**SOLICITATION AMENDMENT
MODIFICATION DE L'INVITATION**

Title - Sujet Aircraft Training / Maintenance Pla	
Solicitation No. - N° de l'invitation W0125-17LM01/A	Amendment No. - N° modif. 007
Client Reference No. - N° de référence du client W0125-17-LM01	Date 2016-08-05
GETS Reference No. - N° de référence de SEAG PW-\$KIN-930-6947	
File No. - N° de dossier KIN-6-46022 (930)	CCC No./N° CCC - FMS No./N° VME
Solicitation Closes - L'invitation prend fin at - à 02:00 PM on - le 2016-08-16	
Time Zone Fuseau horaire Eastern Daylight Saving Time EDT	
F.O.B. - F.A.B. Specified Herein - Précisé dans les présentes	
Plant-Usine: <input type="checkbox"/> Destination: <input type="checkbox"/> Other-Autre: <input checked="" type="checkbox"/>	
Address Enquiries to: - Adresser toutes questions à: Littlefield, Mike	Buyer Id - Id de l'acheteur kin930
Telephone No. - N° de téléphone (613) 545-8058 ()	FAX No. - N° de FAX (613) 545-8067
Destination - of Goods, Services, and Construction: Destination - des biens, services et construction:

Plates-formes de formation et d'entretien relatives aux aéronefs

La modification 007 vise à fournir les réponses du Canada aux questions des soumissionnaires et à app

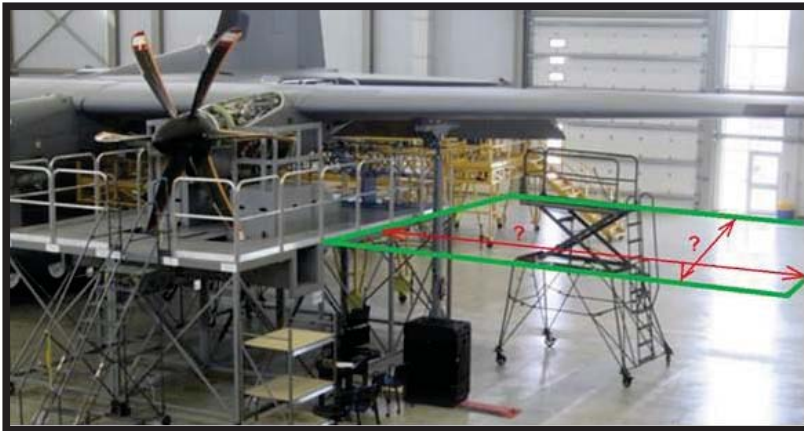
Q3. Référence : Annexe A, Énoncé des travaux, section 3.2.1 (h)

Vous faites référence aux plates-formes d'entretien existantes. Parle-t-on du centre de contrôle mentionné au point 1.2? En outre, de plus amples détails sur ces plates-formes sont-ils accessibles?

R3. la prise de photo (aile stable) est située à 283.000 OWS.

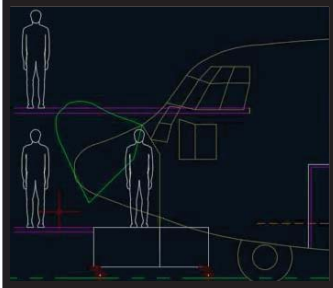
Q5. *Si ce qui précède n'est pas un stand, ce qui est exactement la plate-forme zone de couverture requise par-dessus bord du vérin à voilure fixe (voir photo ci-dessous)? Combien avant de l'aile dans ce domaine et combien arrière? Et le fait de la nécessité de la plate-forme pour étendre à partir du bord existant pour 5ft passé la pointe de l'aile?*

R5. La question ne fait ci-dessus en référence à un stand. Exigence est que stand doit étendre 8 pied /2.4384 mètres en avant du bord d'attaque et 8 pied/2.4384 arrière du bord de fuite. La plate-forme (s) doit se prolonger à partir du bord des peuplements existants à 5 pied/1.524 mètres bout de l'aile passé sur G / aile H et les plates-formes doit dépasser 5 pied/1.524 mètres après D / H au bout de l'aile.
